Gemeinde Grasleben

Verwaltungsvorlage				Vorlagen-Nr.: 144				
Fachbereich: Bauen und Ordnung				Vorlage ist öffentlich Datum: 21.09.2017				
Tagesordnungspunkt Verkehrsberuhigende Baumaßnahmen für das Straßennetz „Mittel-, Schul- und Kirchstraße“; Ergänzung des Bauprogramms								
Vorgesehene Beratungsfolge:				Beschluss geändert		Abstimmungsergebnis		
Datum	Gremium			Ja	Nein	Ja	Nein	Enth.
12.10.2017	Bau- und Umweltausschuss							
16.10.2017	VA Grasleben							
Finanzielle Auswirkungen				Verantwortlichkeit				
Ergebnishaushalt	☒	Kosten		EUR		gefertigt:		Gemeinde- direktor:
Finanzhaushalt	☐	Produkt	54100			gez. Nitsche		gez. Janze
Kostenstelle	32 12 00	Sachkonto	4212000					
Ansatz	218.500 €	EUR	verfügbar		EUR	(Nitsche)		(Janze)

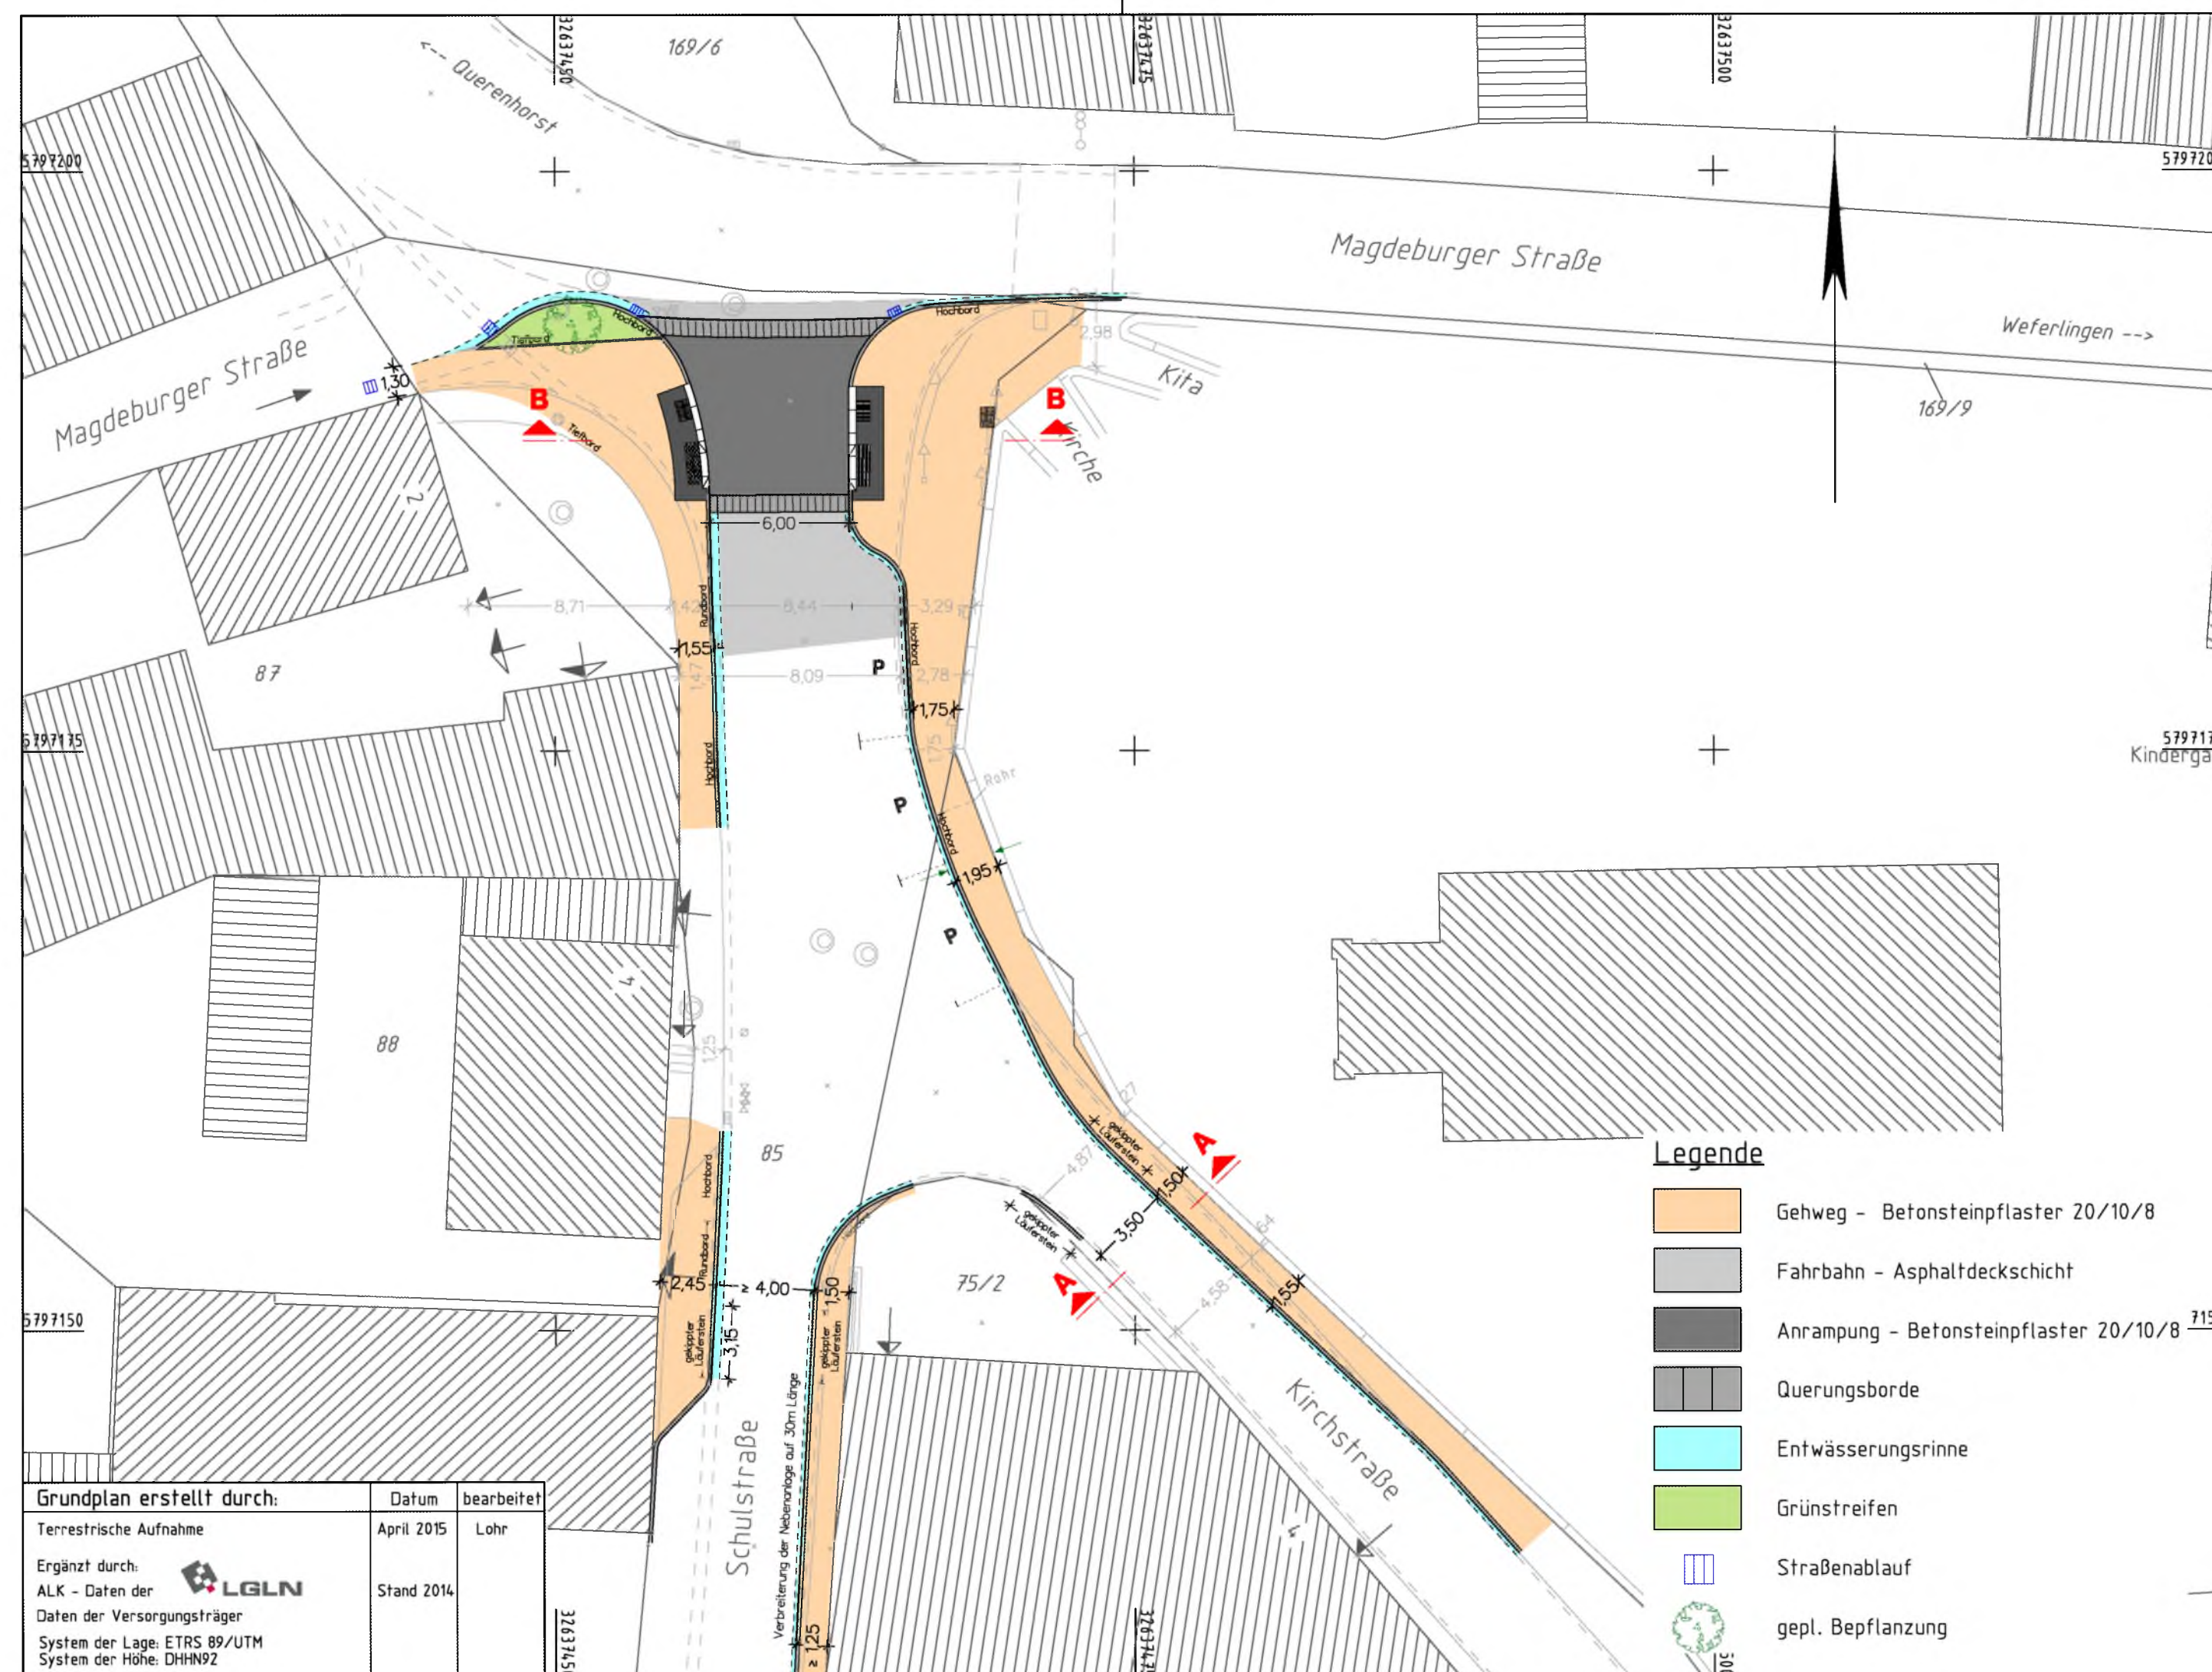
- a) Es soll eine vernünftige Gehwegführung in der Schulstraße mit einbezogen werden.

Der überarbeitete Entwurf für die Maßnahme 1 und 2 berücksichtigt diese Vorgaben. Der Gehweg auf der Ostseite wird bis zum Vorplatz der Volksbank verbreitert. Dort wechselt der Verlauf des Gehwegs dann auf die Westseite.

Der Verwaltungsausschuss der Gemeinde Grasleben beschließt, das mit der Verwaltungsvorlage Nr. 10 vorgelegte Bauprogramm um die vorgeschlagenen Änderungen hinsichtlich der Gehwegführung in der Schulstraße „Maßnahme 1 und 2“ und in der Kirchstraße „Maßnahme 3“ zu ergänzen.

Gemeinde Grasleben Samtgemeinde Grasleben Bahnhofstraße 4 38368 Grasleben	Unterlage 5	
	Blatt Nr. 2	
Verbreiterung des Geweg im Bereich "Mittelstraße 7" - Maßnahme 3 -	nachgeprüft	Zeichen
	Lageplan	
Maßstab:		1:250

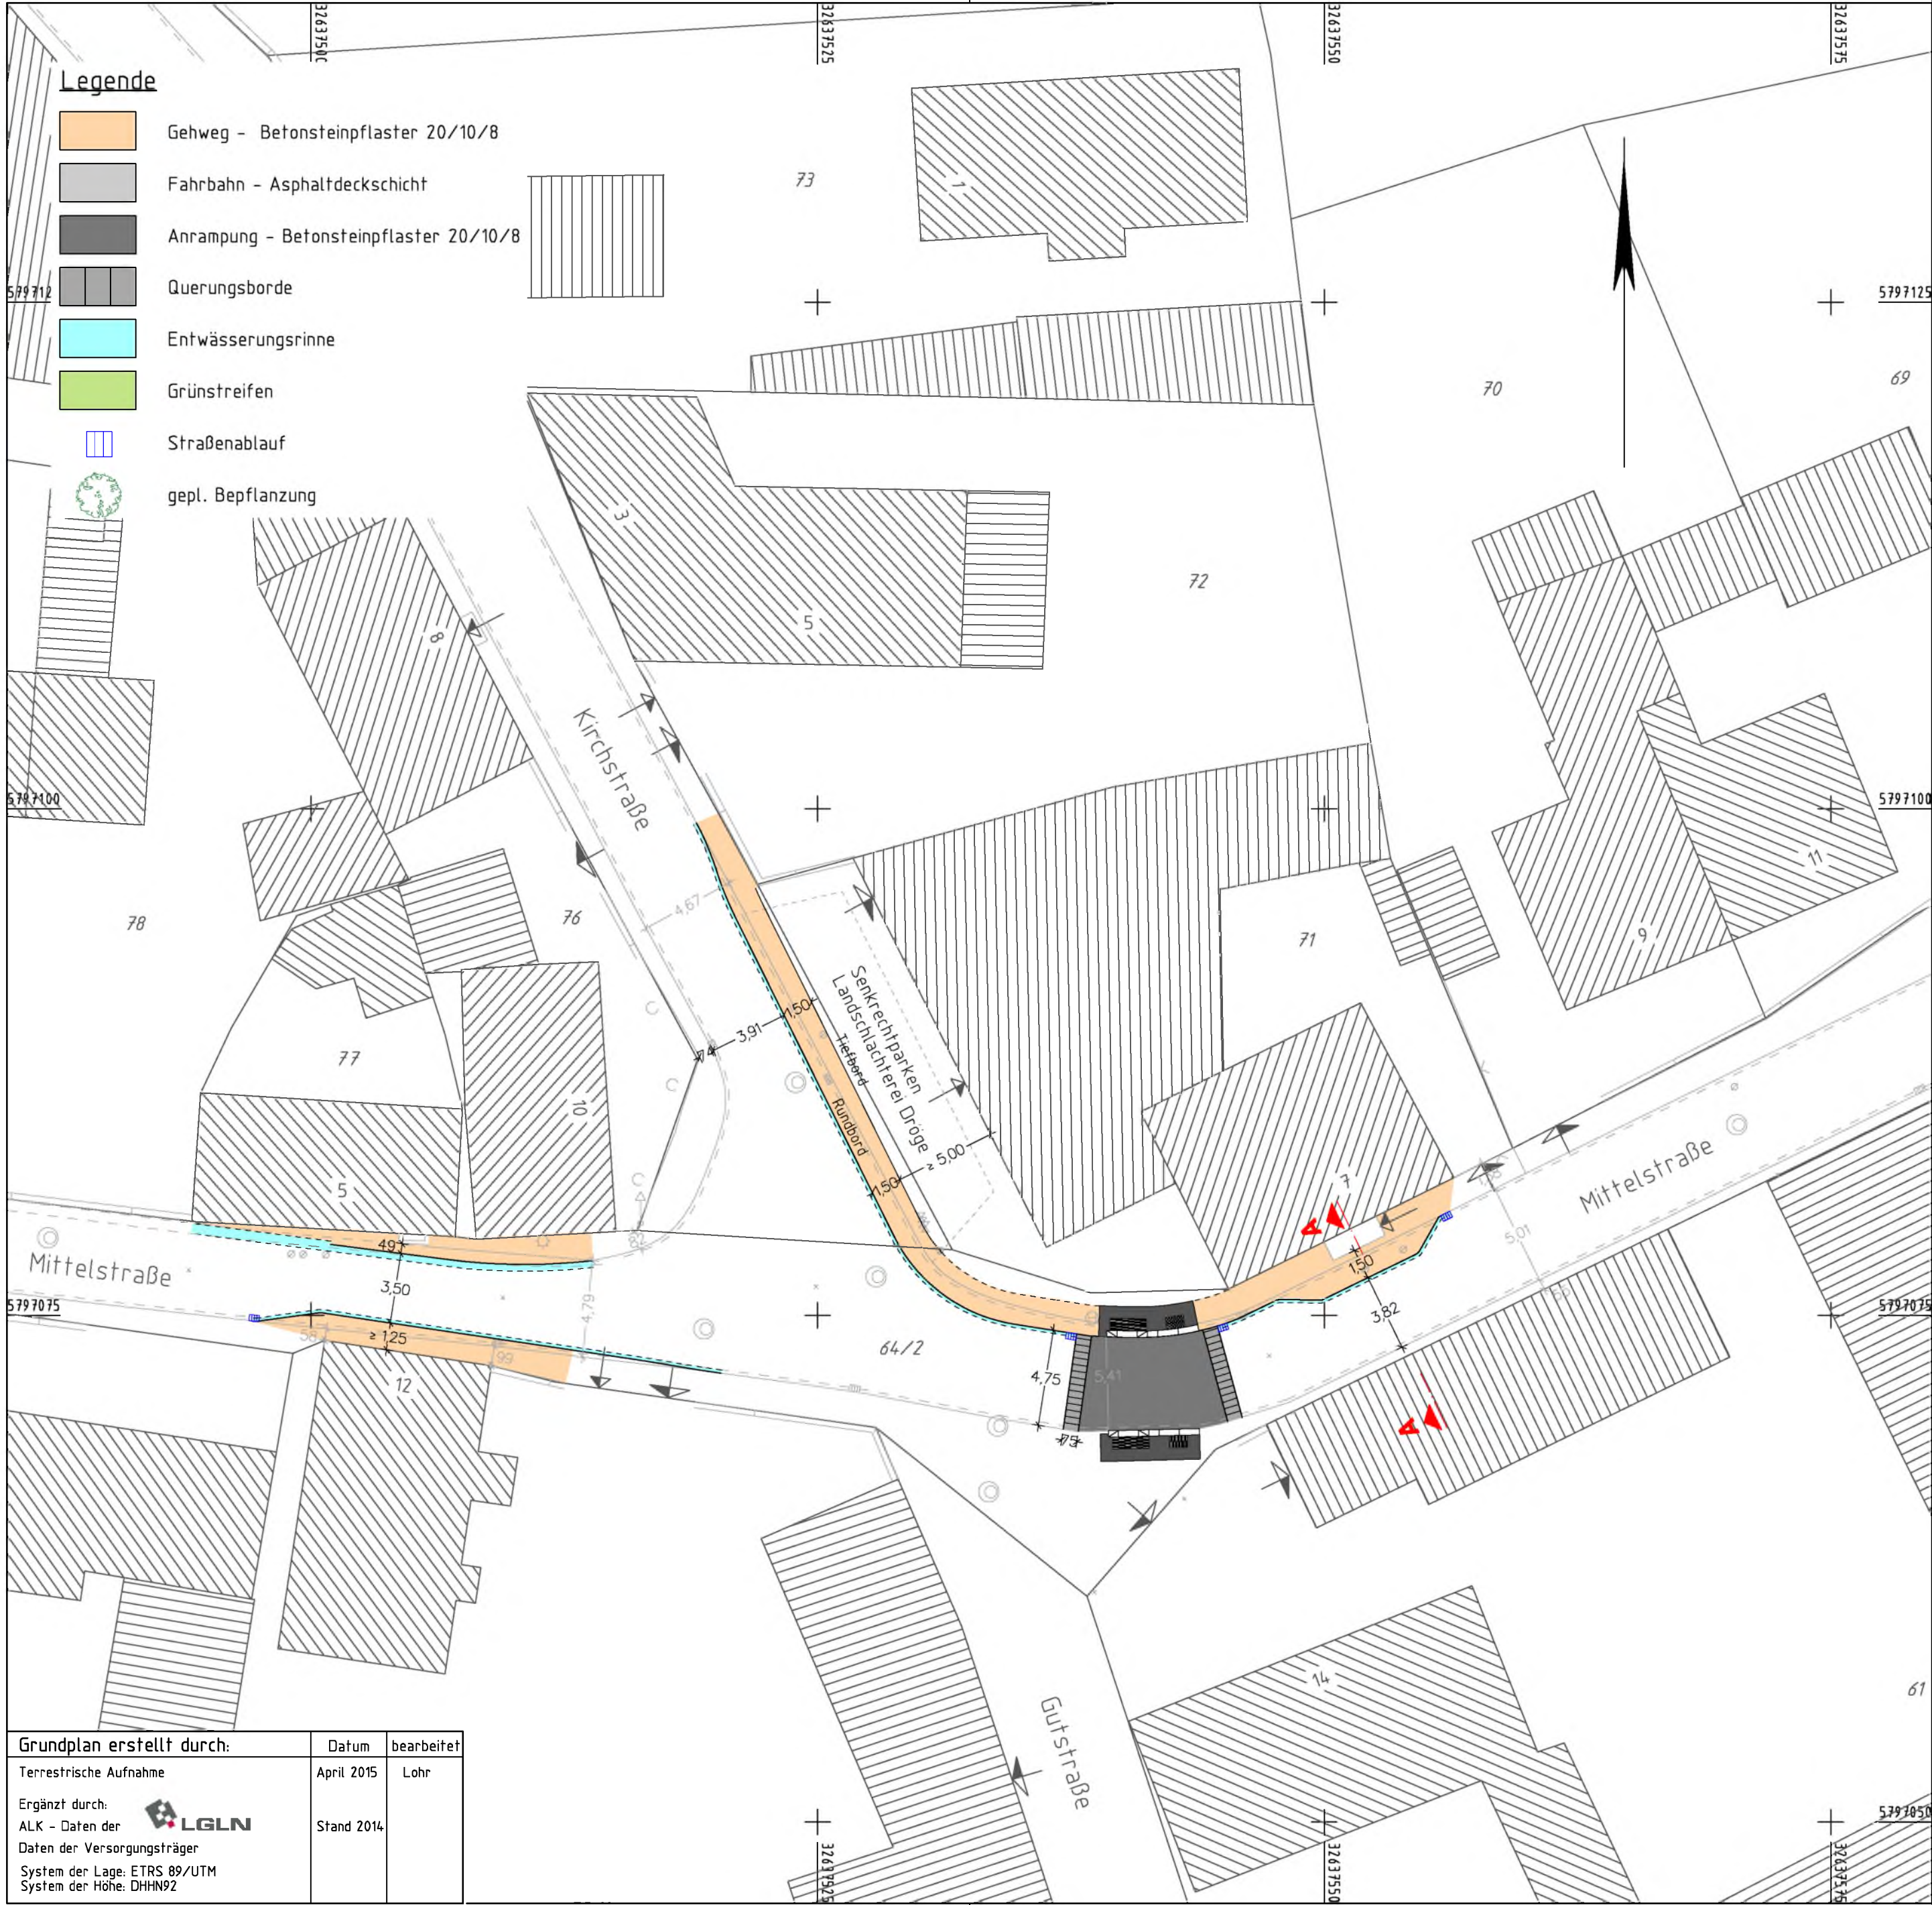
- b) Der Eingang des Wohnhauses Mittelstraße 5 soll durch Verlängerung des Gehwegs aus Richtung Kirchstraße abgesichert werden.

- c) Der Gehweg vor der Fleischerei Dröge soll so gestaltet werden, dass die Fußgänger auf dem direkten Weg in Richtung Schulstraße diesen Bereich passieren können.

Der überarbeitete Entwurf berücksichtigt die Vorgaben zu b) und c).
